Mission régionale d'autorité environnementale
Grand Est

**Avis sur le projet de construction et d'exploitation
d'un parc éolien
sur la commune de Chaumont-Porcien (08),
porté par la société Les Quatre Peupliers**

n°MRAe 2022APGE79

Nom du pétitionnaire	Les Quatre Peupliers
Commune	Chaumont-Porcien
Département	Ardennes (08)
Objet de la demande	Demande d'autorisation d'implantation d'un parc éolien composé de 6 éoliennes et de 3 postes de livraison électrique
Date de saisine de l'Autorité Environnementale	12/05/22

Figure 1: Plan d'implantation des éoliennes-source-Etude d'impact

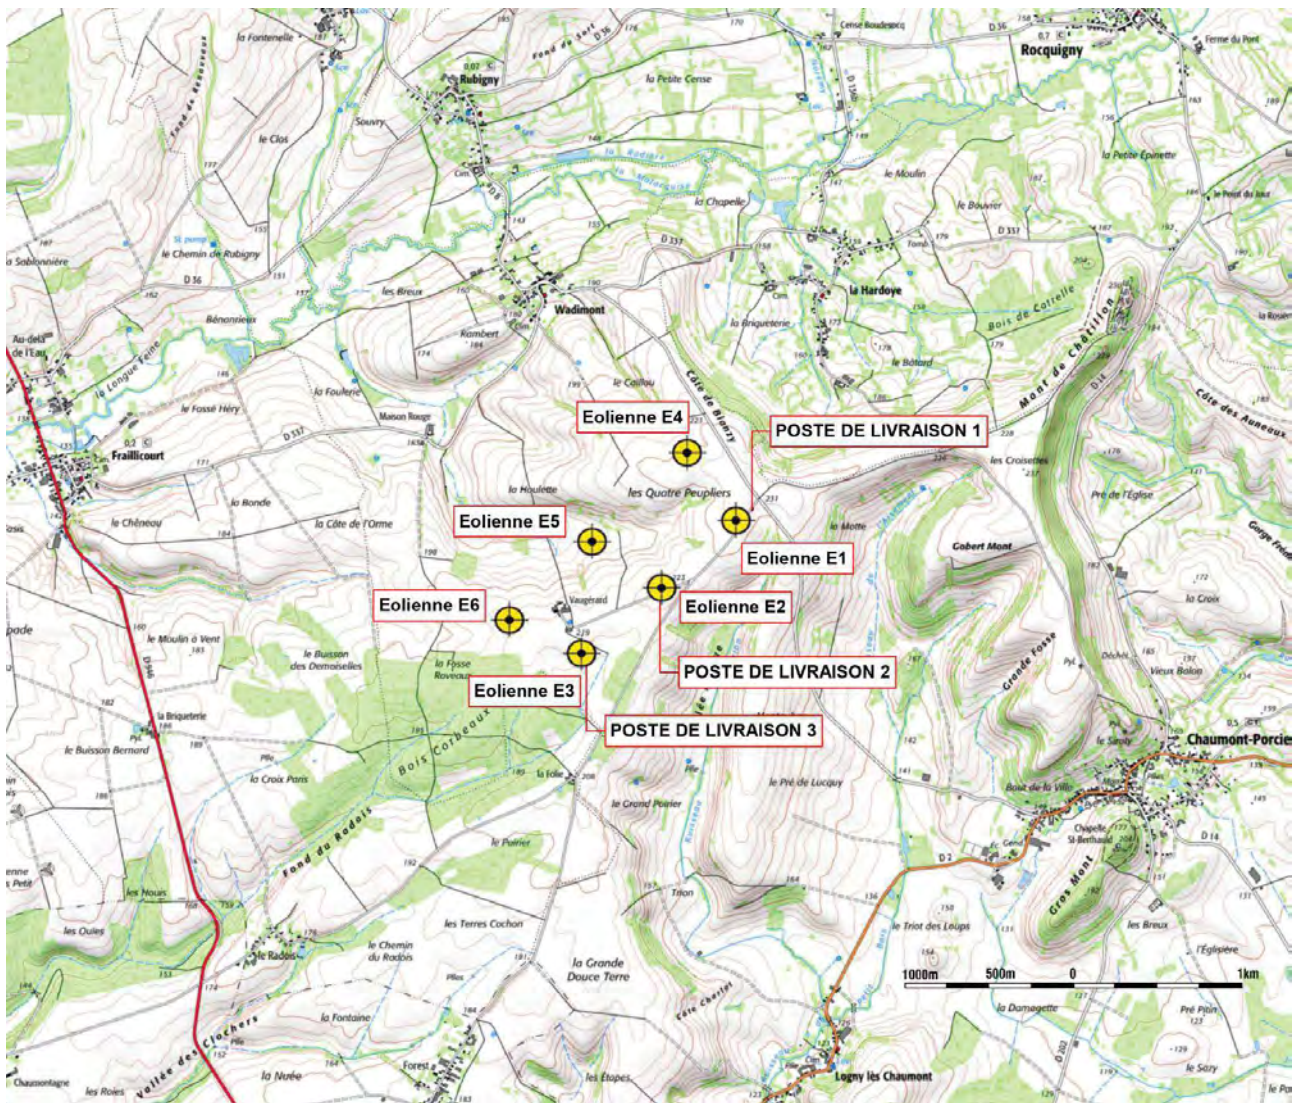
La variante retenue comprend 6 éoliennes dont 3 (E1, E3 et E5) restent situées à moins de 200 mètres (bout de pôle) des boisements et haies, et le porteur de projet ne démontre pas qu'il n'est pas possible de retenir un choix d'implantation où tous les mâts respecteraient cette recommandation.

Le Schéma Régional Éolien¹⁰ (SRE) préconise un éloignement de plus de 200 mètres des lisières boisées, distance que les éoliennes E1, E3 et E5 ne respectent pas. L'Ae constate que l'exploitant justifie le choix d'implantation des éoliennes à proximité des boisements et autre élément boisé, à une distance inférieure aux 200 m préconisés par le SRE, et propose en mesure de réduction un bridage en faveur des chiroptères. L'Ae a fait des remarques à ce sujet qui sont présentées au paragraphe 3.2. ci-après.

Toutefois, l'Ae relève que l'exploitant n'a pas pris en compte la recommandation Eurobats, reprise dans les documents de cadrages nationaux de la SFEPM²³, pour maintenir une distance minimale de 200 m de tout boisement et haie pour 3 mâts sur 6.

De plus, la recommandation SFEPM-T. Dürr 2012 de maintien d'une distance minimale entre les éoliennes de 300 m, afin de limiter l'effet barrière et le risque de collision avec les chiroptères et les oiseaux n'est pas respectée. L'Ae considère que cet impact est sous-évalué par le dossier.

- **déplacer les éoliennes E1, E3 et E5 pour les placer à plus de 200 m en bout de pale des boisements ou haies et le cas échéant, les supprimer ;**
- **respecter une inter-distance supérieure à 300 m et revoir la localisation du parc si cette distance ne peut pas être respectée ;**
- **porter la garde au sol des éoliennes à 30 mètres minimum ;**
- **préciser la condition d'absence de précipitation pour l'arrêt des éoliennes aux conditions favorables à l'activité des chiroptères.**
